島根原子力発電所2号炉 安全施設 (コメント回答)

令和元年10月
中国電力株式会社

審査会合での指摘事項

水消火設備概要図

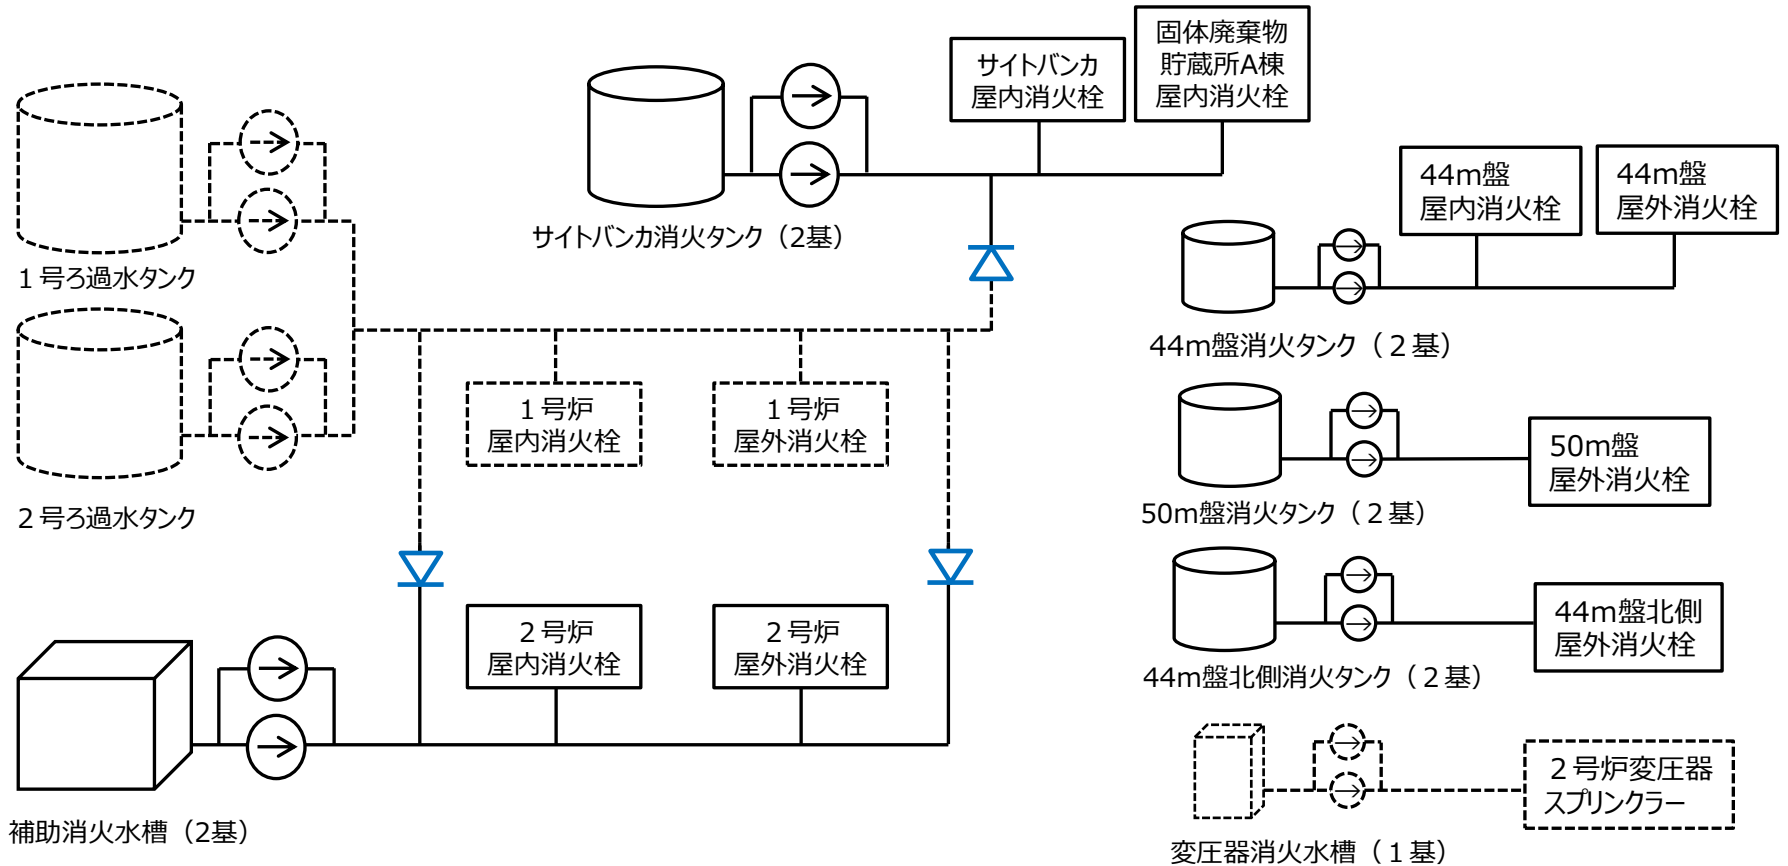
■ 指摘事項 (第8条審査会合 (令和元年8月22日))
 ろ過水タンクに代わり, 新たに安全施設とする補助消火水槽等について, 設置許可基準規則第12条 (安全施設) への適合性を説明すること。

■ 回答
 設置許可基準規則第8条 (火災による損傷の防止) に対して, 新たに設置する補助消火水槽等を水源とする消火設備により, 基準適合を図ることとしている。これらの消火設備は, MS-3に分類される「緊急時対策上重要なもの及び異常状態の把握機能」を有しており, 設置許可基準規則第12条 (安全施設) の対象であるため, 以下の設計方針としている。なお, 水消火設備は重要安全施設ではないため, 第12条第2項及び第6項は対象外である。

- 水消火設備が有する安全機能を確保し, かつ, 維持し得る設計とする。【第1項】
- 通常運転時, 運転時の異常な過渡変化時及び設計基準事故時に想定される圧力, 温度, 湿度, 放射線等の環境条件下において, 期待されている安全機能を発揮できる設計とする。【第3項】
- 健全性及び能力を確認するため, 安全機能の重要度に応じ, 必要性及びプラントに与える影響を考慮して, 発電用原子炉の運転中又は停止中に試験又は検査ができる設計とする。【第4項】
- 蒸気タービン等の損壊に伴う飛散物により安全性を損なうことのない設計とする。【第5項】

また, 補助消火水槽及びサイトバンカ消火タンクを水源とする消火設備は, ろ過水タンクを水源とする消火設備と配管により接続されており, 2号炉側設備 (補助消火水槽, サイトバンカ消火タンク) と1号炉側設備 (ろ過水タンク) の相互接続部には, 逆止弁を設けることで, 1号炉側で破損等が発生した場合でも, 2号炉側に影響を及ぼすことはなく, 安全性を損なわない設計とする。【第7項】

ろ過水タンクを水源とする消火設備について、既許可において共用設備（1, 2号炉共用）としていたが、設置許可基準規則第8条として自主対策設備に位置付けることを踏まえ、2号炉の安全施設として1, 2号炉共用を取り止めることとする。
